naša spoločnosť listom zo dňa 12.04.2022 požiadala Ministerstvo dopravy a výstavby Slovenskej republiky (ďalej len ministerstvo) o usmernenie vo veci určenia technických podmienok pre realizáciu kríženia železničnej trati, vo veci realizácie a prevádzky navrhovanej činnosti podľa Zámeru „Logistický park Dunajská Streda“, ktorý sa plánuje v obci Kútniky, k.ú. Blažov, okres Dunajská Streda.

VÝŠKOVÝ SYSTÉM BpV			
VÝŠKOVÝ SYSTÉM JTSK			
±0,000 = 115,80 m.n.m. BpV			
NAZOV STAVBY PROJECT		Logistický park Dunajská Streda - Kútniky Logistic park Dunajská Streda - Kútniky	
MIESTO STAVBY CONSTRUCTION SITE		obec Kútniky, k.ú. Blažov, okres Dunajská Streda	
STUPEŇ PLANNING STAGE		PROJEKT PRE ÚZEMNÉ ROZHODNUTIE PROJECT FOR A ZONING PERMIT	
INVESTOR CLIENT		Panattoni Slovakia Development s. r. o. Pribinova 4, 811 09 Bratislava - mestská časť Staré Mesto

Náš list
23547/2022/SŽDD/46389

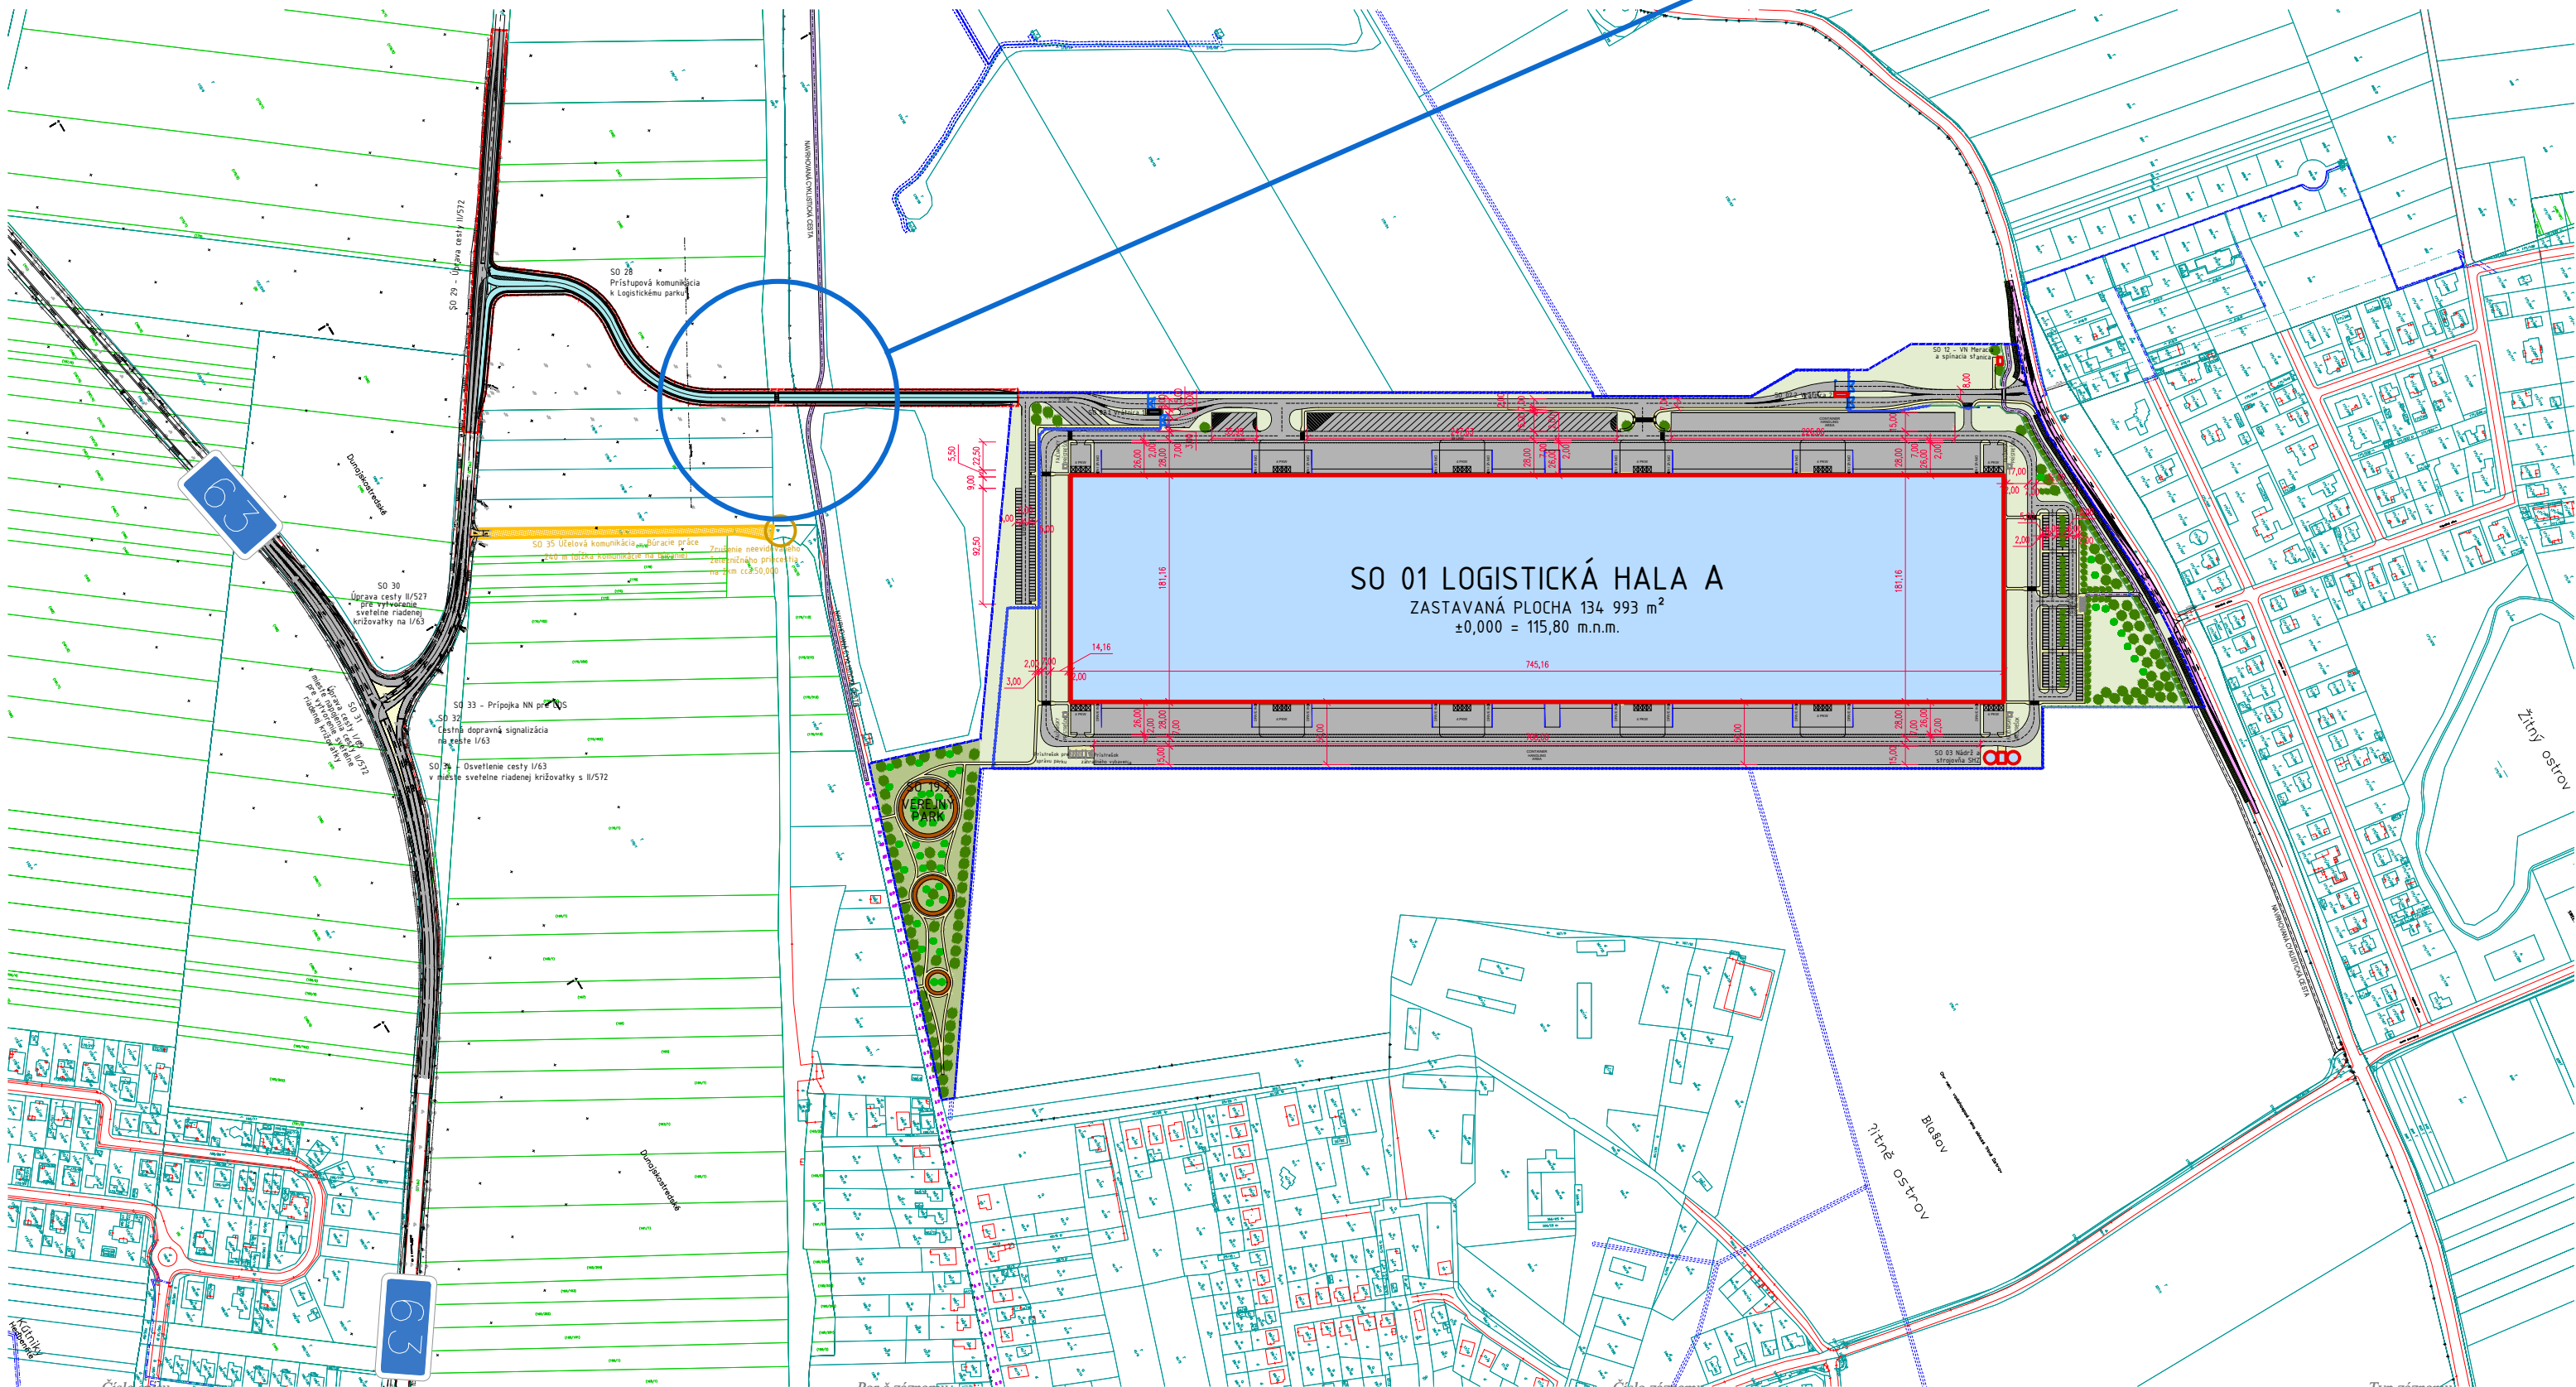
V rámci aktualizácie Vami zaslanej projektovej dokumentácie je nutné pre realizáciu stavby prepracovať navrhované úrovňové križenie železnice a pozemnej komunikácie v žkm 50,130 trati Komárno - Bratislava Nové Mesto na mimoúrovňové križenie podľa požiadavky ministerstva, ktorá bola odprezentovaná v mesiaci marec 2022 na spoločnom rokovaní medzi ministerstvom a investorom stavby a to formou cestného nadjazdu. Vzhľadom na skutočnosť, že Vami navrhované technické riešenie napojenia logistického parku pre cestné vozidlá je trasované medzi dve obmedzujúce danosti a to solárnu (fotovoltaickú) elektrárňu a vodnú nádrž a berúc do úvahy požiadavku obce Kútniky - odklon nákladnej dopravy, ktorá smeruje do logistického parku mimo obec Kútniky je mimoúrovňové križenie železnice a pozemnej komunikácie cestným nadjazdom, ktorý prepojí vstup do logistického parku a pozemnú komunikáciu č. II/572 za daných podmienok jediným možným technickým riešením. V rámci projektu cestného nadjazdu je nutné vziať do úvahy celkovú tonáž a intenzitu cestnej nákladnej dopravy pre nadimenzovanie cestného nadjazdu. Pôdorysné a výškové vedenie cestného nadjazdu ponad železnicu musí rešpektovať voľnosť priechodného prierezu pre dvojkoľajnú elektrifikovanú trať s výškovým vedením min. 7,00 m nad temenom koľajnice. Vzdialenosti medziľahlých podpier mosta od osi krajných koľají je potrebné dimenzovať na vzdialenosť min. 2,5 m pri dodržaní osovej vzdialenosti koľají min. 4,00 m. Trasovanie koľají pri zdvojkolajnení trate počíta so zachovaním súčasnej koľaje v pôvodnom vedení a nepočíta sa so zriadením cyklotrasy v súbehu s traťou.

Odvodnenie nadjazdu musí zabezpečiť rýchle a spoľahlivé odvedenie vody tak, aby nebola ohrozená bezpečnosť a plynulosť železničnej dopravy a ovplyvnený technický stav nadjazdu a železničnej trate. Základné podmienky pre projektovanie predmetných zmien sú definované v normách STN 280315 Priechodný prierez dráhy 1 435 mm a 1 520 mm, STN 73 6360-1 Železnice Koľaj časť 1: Geometrická poloha a usporiadanie koľaje železničných dráh rozchodu 1 435 mm, STN 73 6201 Projektovanie mostných objektov.

Pri spracovaní projektovej dokumentácie cestného nadjazdu je nutné vziať do úvahy aj podmienky stavebných a základových obmedzení a to hlavne zachovanie prevádzky na premostovanej trati počas výstavby cestného nadjazdu, výšku hladiny podzemnej vody v záujmovom území a blízkosť solárnej elektrárne.

Požiadavky ministerstva uvedené v tomto liste vzal navrhovateľ do úvahy a pristúpil k aplikácii takto navrhnutého riešenia v rámci Zámeru. To znamená, že navrhovateľ odstúpil od zriadenia nového úrovňového kríženia pozemnej komunikácie a železnice – žkm 50130 na trati Komárno – Bratislava Nové Mesto a v rámci riešeného územia podľa Zámeru pristúpil k technickému riešeniu realizácie mimoúrovňového kríženia železnice a pozemnej komunikácie cestným nadjazdom, v súlade s požiadavkou ministerstva.
